柏崎刈羽原子力発電所1号機
新潟県中越沖地震後の設備健全性に係る
排気筒の点検・評価について

(第38回構造WGでの指摘事項に関する回答)

平成21年8月10日

東京電力株式会社

図-1 全体座標および部材座標 (柱・筒身) と検討応力の関係

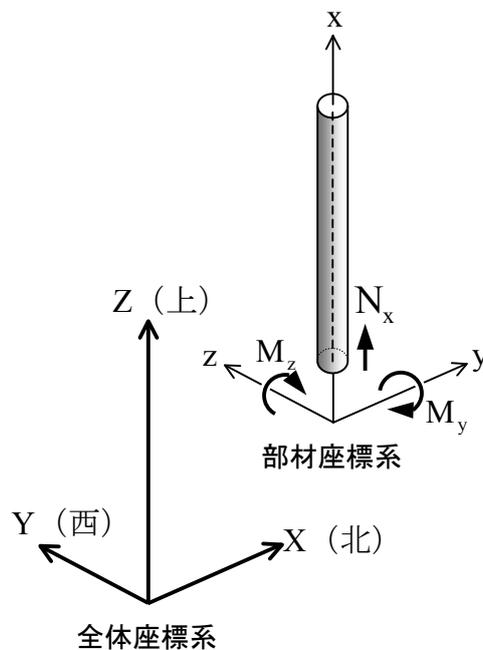
委員が結果を判断するにあたっては応力度がわかりやすいと思うが、そういったものが図になっていない。表で示されている結果を感覚的に分かるように図などに直して示すこと。

全体座標および部材座標と検討用応力の関係を図-1に示す。図-2に支柱材および筒身材の部材軸力または部材曲げモーメントの高さ方向の分布図を、図-3に応力の高さ方向の分布図をそれぞれ示す。また、図-4に評価基準値(短期許容応力度)に対する発生応力の比率(以下、「応力比」という。)の高さ方向の分布図を示す。

図-1 排気筒の地震応答解析モデル

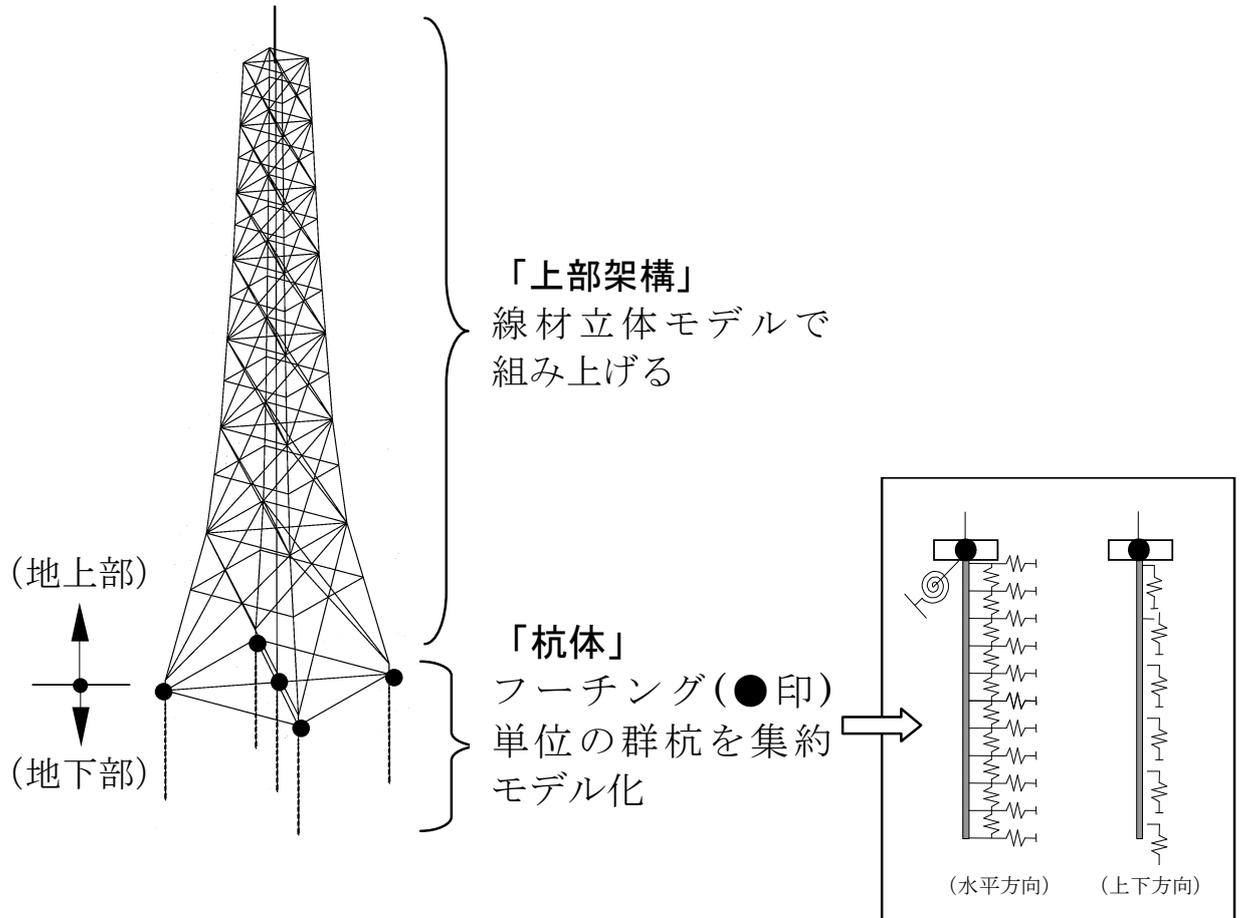
杭の検討をやっているのであれば、杭の応力図を示すべきではないか。ひび割れの状況と対応していることがわかるとよい。

図-1に排気筒の地震応答解析モデル図を示す。

表-1 SGTS管の設計用応力(1号機建設時)

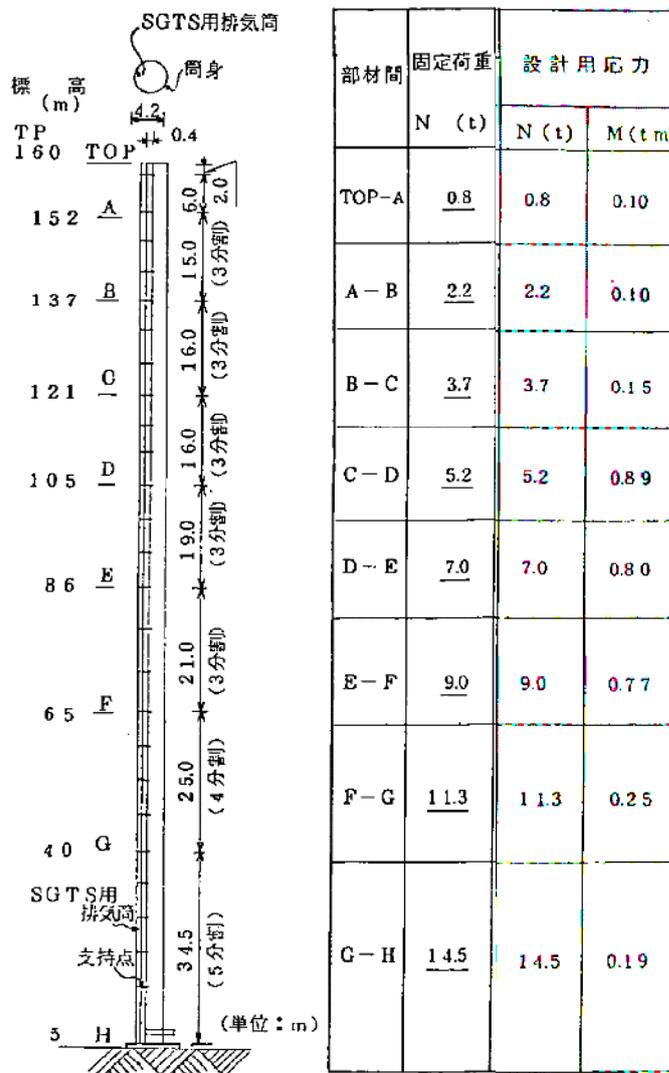
1号機のSGTSの応力解析は建設時から自重が地震時に考慮されていないのではないか。
 (平成21年7月15日 耐震・構造設計小委員会構造WG(第38回))

表-1に建設時のSGTS管の設計応力を示す。SGTS管の設計には高さレベルに応じた固定荷重Nが考慮されており、この固定荷重Nは高さレベルより上にあるSGTS管の自重に相当している。

なお、今回の中越沖地震に対する耐震性評価においても、同様に固定荷重を考慮して検討している。

図-1 1号機 SGTS 管脚部詳細図(建設時設計図より抜粋)

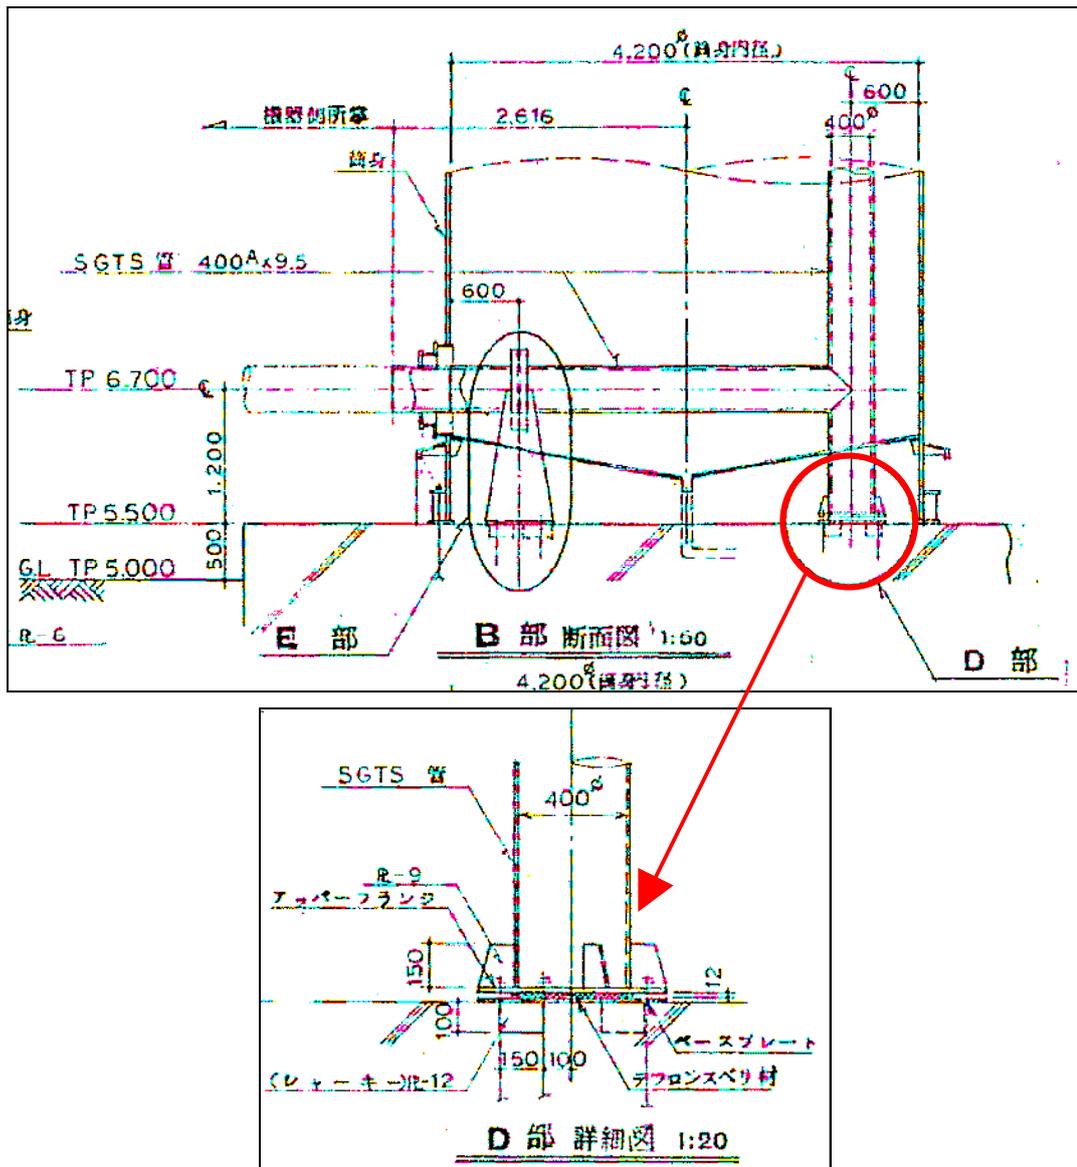
中越沖地震時に非常用ガス処理系(SGTS)は上下方向がフリーになっており、SGTS 管の重さが底部に全て作用するので、軸方向の自重を踏まえて検討を実施した結果を示してほしい。
(平成 21 年 7 月 15 日 耐震・構造設計小委員会構造 WG(第 38 回))

図-1に1号機の建設時のSGTS管脚部の詳細図を示す。図のD部に示すとおり、SGTS管脚部は筒身基礎にベースプレートとアンカーボルトにより直接支持されており、SGTS管の自重や地震時に発生する応力を筒身基礎に伝達できる構造となっている。

なお、中越沖地震のシミュレーション解析においても、SGTS 管脚部では、地震力を上向きと下向きに検討している。上向きに地震力を考慮した場合の断面検討用軸力は 118.0kN であり、引張力は作用していない。また、軸力の大きな下向きの地震力を考慮した場合の断面検討用軸力は 167.8kN であり、ベースプレート下面に発生する応力は 0.51N/mm^2 となる。これに対して、コンクリートの短期許容応力度は 29.4N/mm^2 であり、健全性は確保されている。

ベースプレートを無視し、SGTS 管によってコンクリートに作用する支圧応力を仮定した場合でも、発生応力は 17.85N/mm^2 であり、コンクリートの短期許容応力度を下回っていることが確認できる。
